**ASUNTO: ALEGACIONES PROPUESTA DE PROYECTO DE PLAN  
HIDROLÓGICO 2022-2027.  
CICLO 2022-2027**

**A LA CONFEDERACIÓN HIDROGRÁFICA DEL SEGURA**

FIGURA 1. Actuaciones frente a inundaciones en la comarca del Campo de Cartagena-Mar Menor. CHS septiembre 2021.

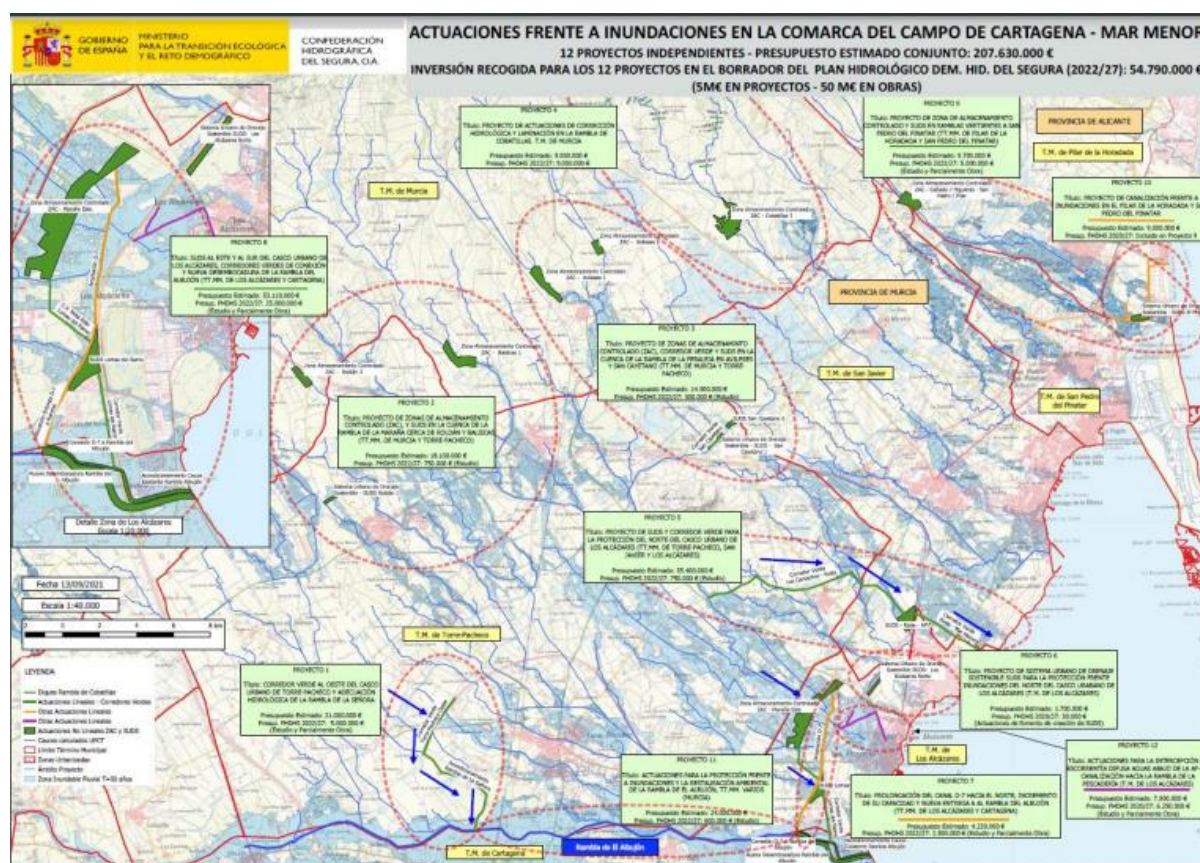
Las medidas que sobresalen son sendos “corredores verdes” para la protección del casco urbano de Los Alcázares. Para el “corredor centro-sur” hay consignada una dotación en el PdM para su ejecución, en su caso, de 25 millones de euros. La otra medida es el denominado “corredor norte”. A esta medida, con código de medida en el Plan Hidrológico 1.816, el borrador del PGRI le adjudica 750.000 euros para el estudio de viabilidad económica, técnica y ambiental. Ha sido ya presentada en el documento resumen de la mesa territorial del Campo de Cartagena-Mar Menor con un presupuesto de ejecución de 35 millones de euros.

La medida 1895 “Estudio de viabilidad económica, técnica y ambiental y, en su caso, ejecución del Corredor Verde para la canalización de escorrentías superficiales en episodios de inundaciones, y sistemas urbanos de drenaje sostenible para la protección de las zonas centro y sur del casco urbano de Los Alcázares” corresponde a la intercepción de la zona de

Figura 3-13. Plano de calados para la Rambla de El Albuji3n y la Rambla de Miranda. SNCZI

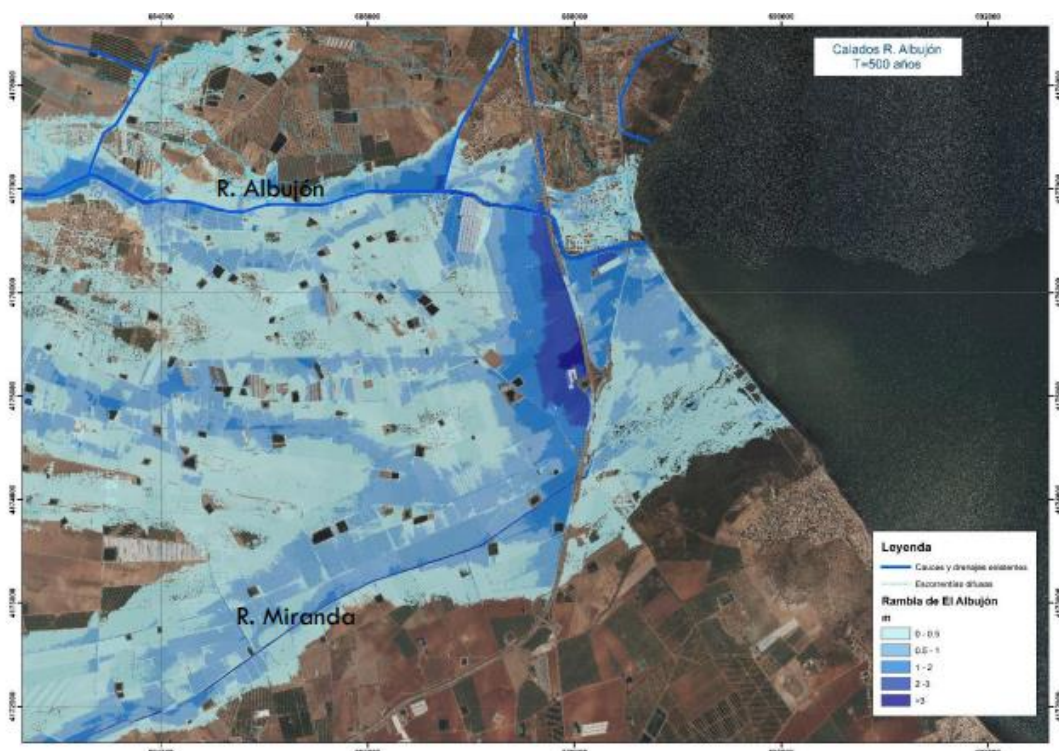
Como puede verse en la imagen anterior, se observa claramente el efecto de retenci3n que genera el talud de la autopista AP7 sobre el flujo desbordado de la Rambla de El Albuji3n y la Rambla de Miranda (m3s al sur). Este efecto de almacenamiento en la zona donde desagua el D7 alcanza calados superiores a los 2 m para el periodo de retorno de 500 años.

Es importante rese3nar y hacer hincapi3 en el hecho de que de las medidas propuestas para la Rambla del Albuji3n en el anejo 3 de la Memoria del PGRI. “Justificaci3n de las medidas estructurales del plan”, en el apartado 2.11 que desarrolla el estudio como alternativa 1 de un proyecto ya existente hace a3os se menciona que el **caudal de c3lculo de 729 m<sup>3</sup>/s es el correspondiente a un periodo de retorno de 20 a3os**. La alternativa 2 establece un nuevo canal 1 de unos 800 m<sup>3</sup>/s de capacidad y otro canal 2 con 110 m<sup>3</sup>/s, con 8,2 Km de motas de hasta 6 m que determinan “el dique de la zona de laminaci3n para albergar la avenida de 500 a3os” y esto significa que para este cauce no se va a acometer actuaci3n que permita controlar el volumen generado por precipitaciones de intensidad media-alta.
